改善箇所説明図

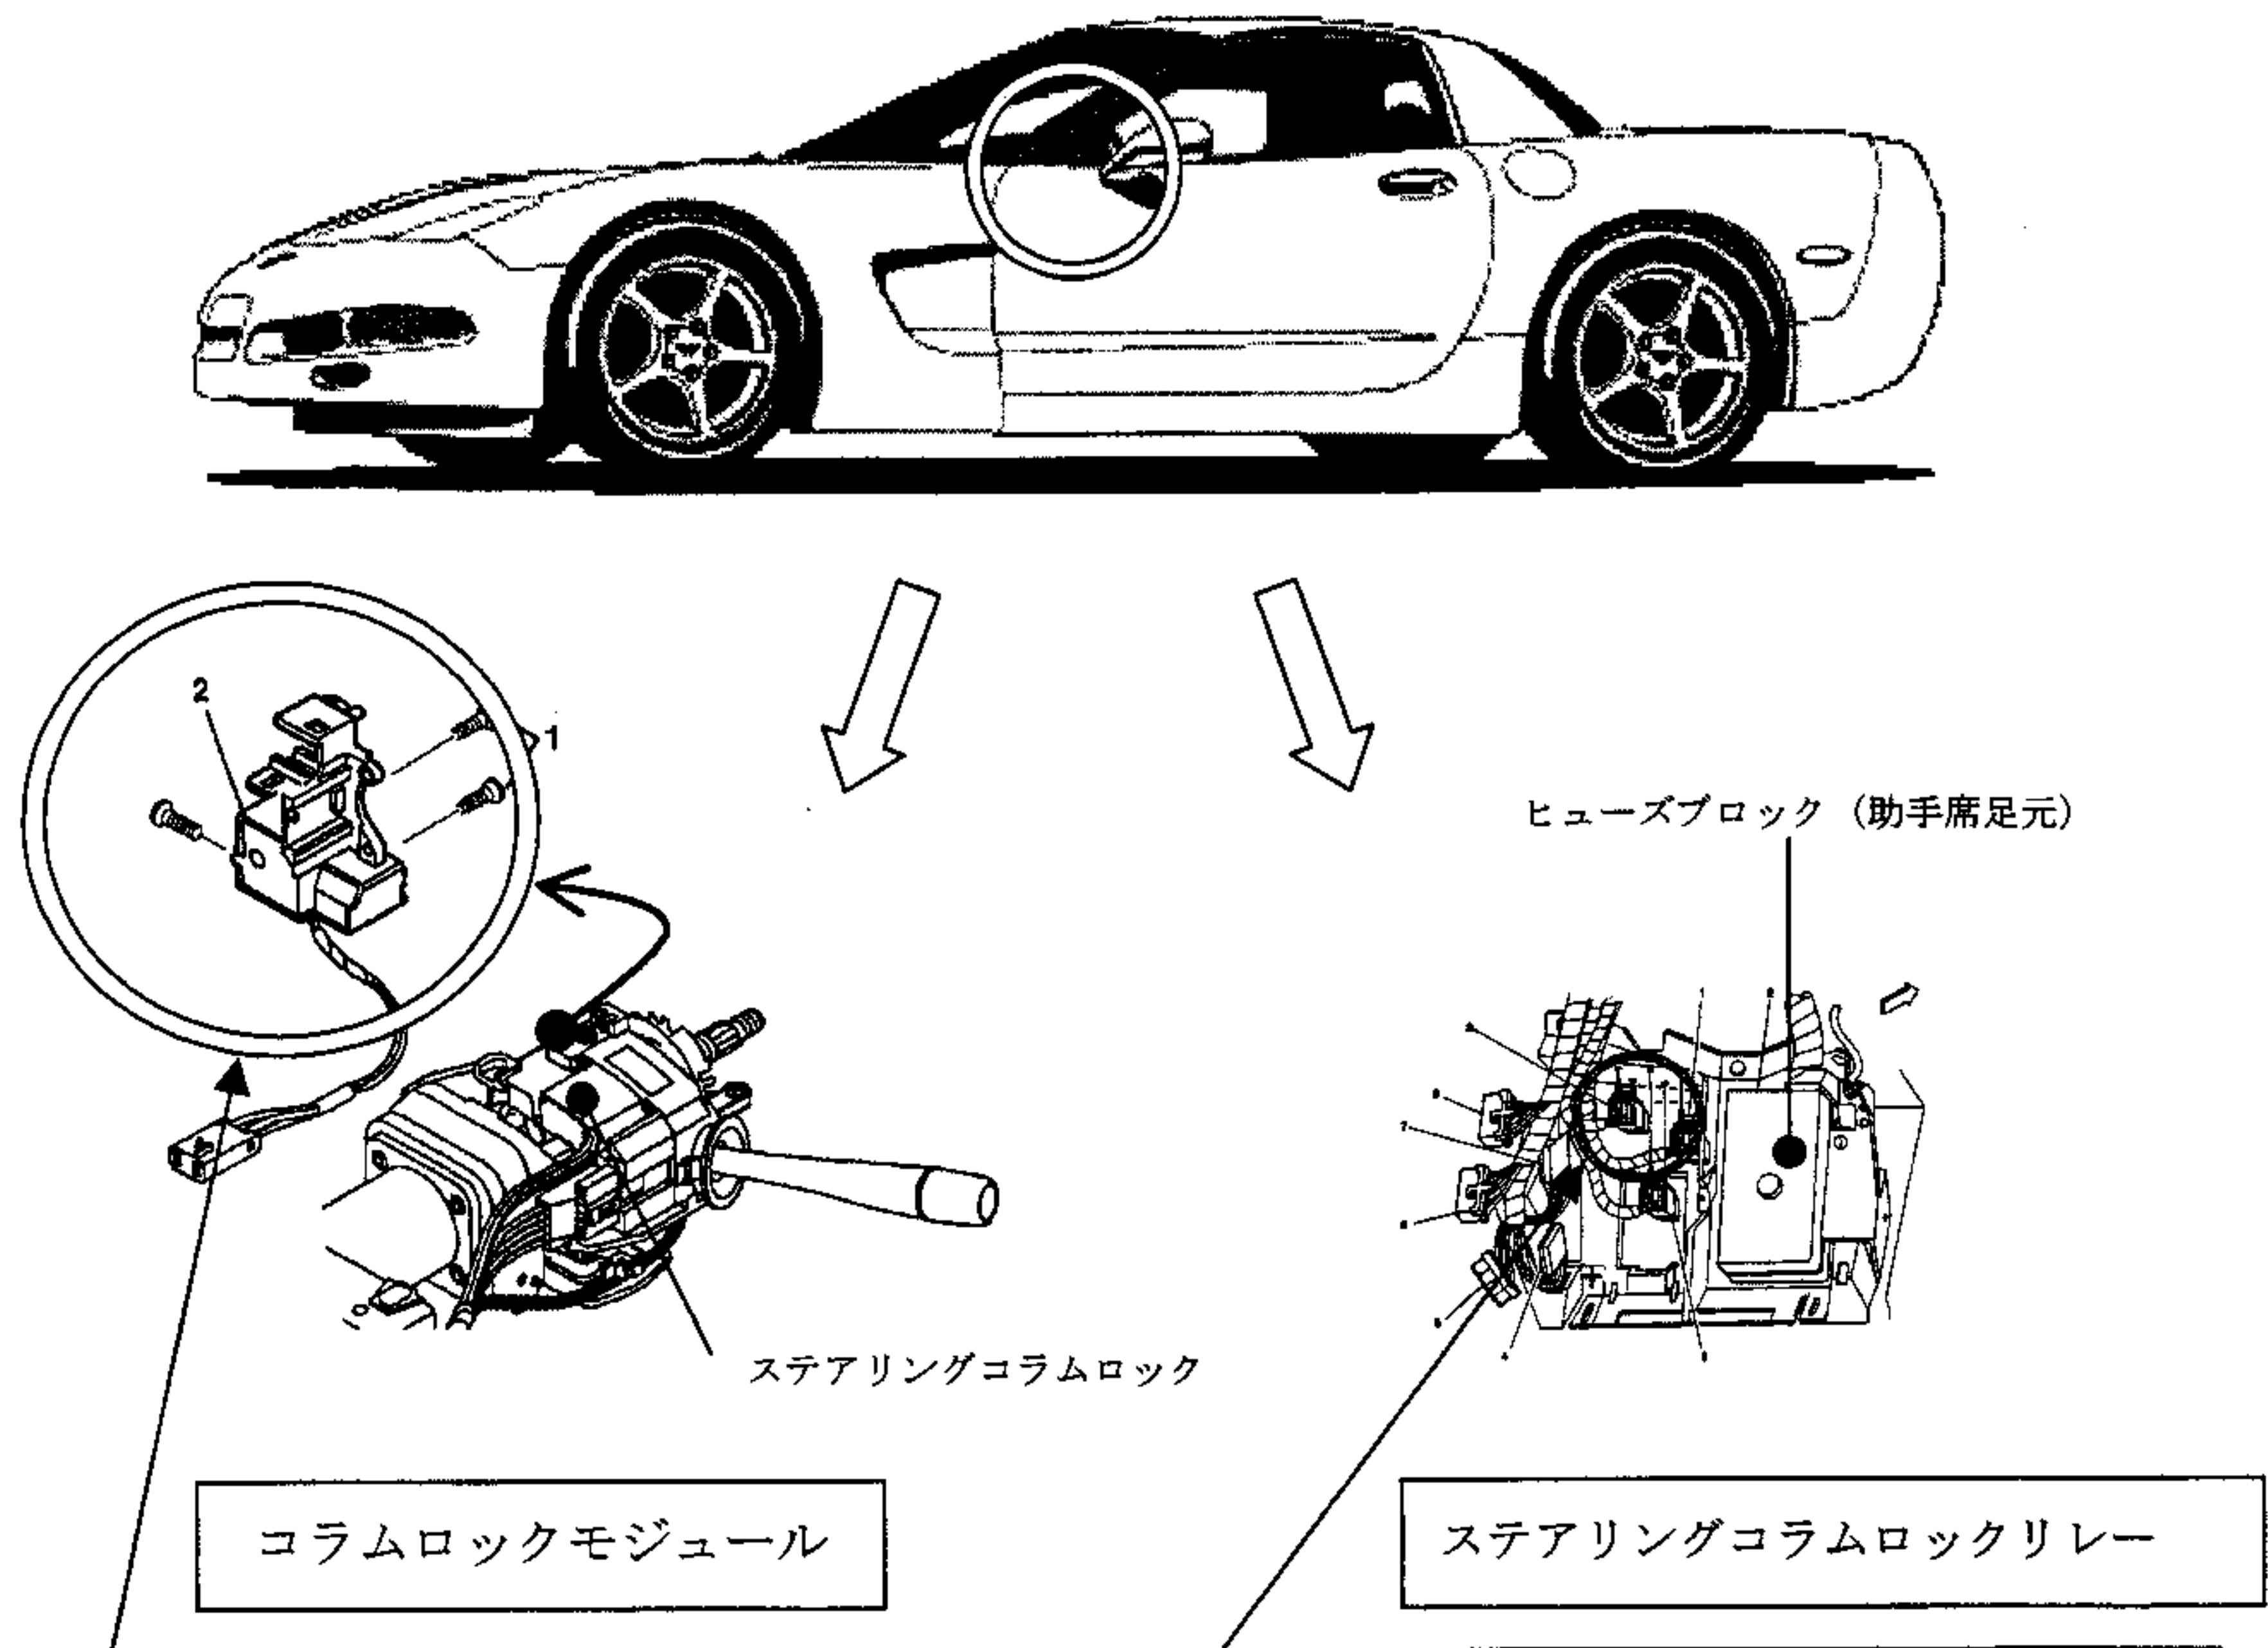
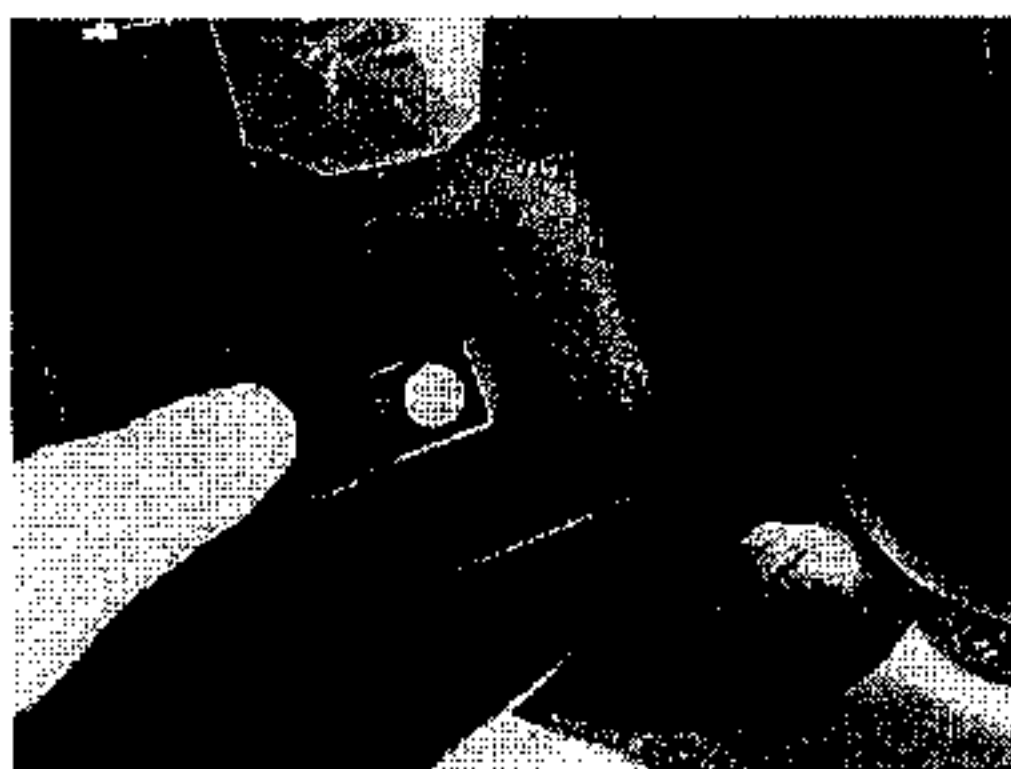
基準不適合発生箇所

かじ取り装置の施錠装置において、ステアリングコラムの電気回路が不適切なため、始動スイッチを作動させたときにかじ取り装置の施錠装置が解除しないことがあり、そのままの状態で行った場合にかじ取り操作ができないおそれがある。

<改善方法>

全車両、コラムロックモジュール及びステアリングコラムロックリレーを対策品と交換する。

内は、交換部品を示す。

<識別>

チルトステアリングレバー部に白ペイントを塗布。
